BU-sak 106/2013
BUK-sak 29/2013

Dato: 22.08.2013

Bydelens uttalelse til varsel om planforslag til offentlig ettersyn, Grenseveien 61, Ensjø

Ill.: Utsnitt av illustrasjonsplanene som viser midlertidig og endelig situasjon for forslaget

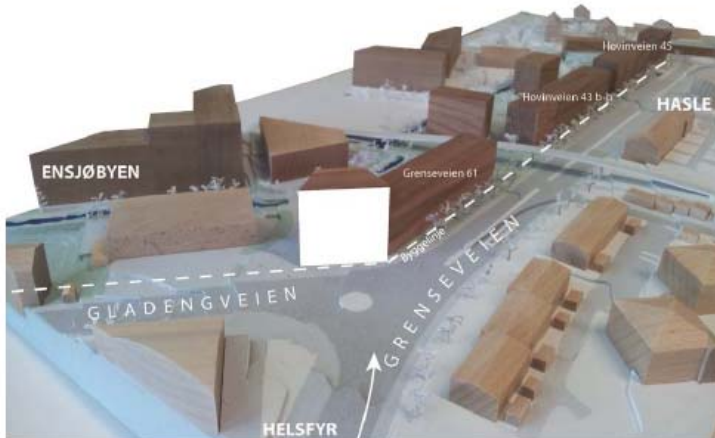
Bydelsdirektøren er også opptatt av at utformingen av støyskjerm mot friområde F2 gjøres på en slik måte at det ikke virker privatisert, og at du får følelsen av å gå inn i noens hage. Det er positivt at Hovinbekken skal frem i dagen med tilhørende gangveier, men arronderingen på tomten slik den er nå, deler friområdene i to. Skilting og støyskjermens utforming er viktig for å sikre at gangveien blir brukt. Legges bebyggelsen for tett inntil broen kan det være at færre vil benytte seg av gangveien gjennom området da det blir vanskelig å tolke at også dette er offentlige arealer.

6. Reguleringsbestemmelsene sikrer at støyskjermen mot friområde F2 skal utformes med kvalitet. Bydelsutvalget ber om at det også kreves at denne hensyntar friområdet, da den legges slik at den deler friområdene i to. Bydelsutvalget mener at hvis denne legges for tett til broen uten en hensiktsmessig utforming vil det virke privatisert og lukket for allmennheten.

Ill.: Diagram som viser tårnet som et viktig fondmotiv i Grenseveien og som markerer en av hovedinnfartsporene til Ensjøbyen.

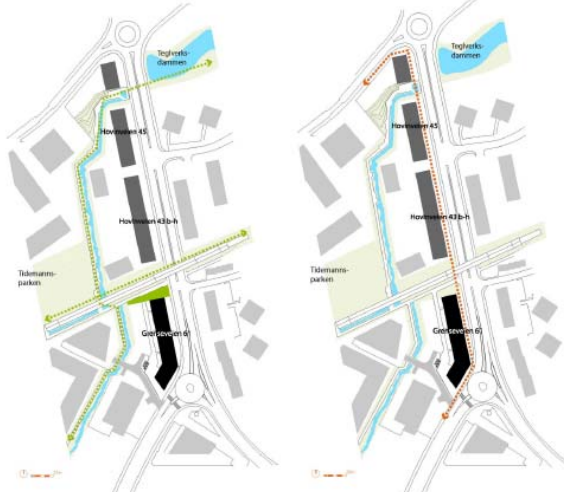
Bydelsdirektøren er positiv til boligutvikling på tomten så fremt det utarbeides gode løsninger med tanke på luftforurensing og støyutfordringene på tomten, men stiller seg kritisk til

byggehøyden som er ønsket. En forutsetning for de høydene som er foreslått er at det oppnås tilfredsstillende bokkvalitet, jf Planleggingsprogrammet for Ensjø.

1. Bydelsutvalget er negativt til bebyggelsens foreslåtte høyde, og ønsker at det senkes. Bydelsutvalget følger PBE i deres vurdering når det anbefales bebyggelse med 5 til 6 etasjer, og at disse varieres for å unngå monotoni i bygningsvolumene langs Grenseveien.
2. Bydelsutvalget etterspør uteoppholdsarealer for større barn.
3. Situasjonen for pollinerende insekter er alvorlig og dramatisk. I Norge er særlig humlene utsatt, og seks arter står i fare for å bli utryddet. Derfor ber bydelsutvalget at forslagsstiller har dette i mente ved utarbeidelsen av planene for uteområdene og friområdet. Det bes om at det satses på planter som gir gode vilkår for pollinerende insekter. Det må også sikres rikelige jordvolumer på lokket over parkeringskjeller til at området kan få variert vegetasjon.
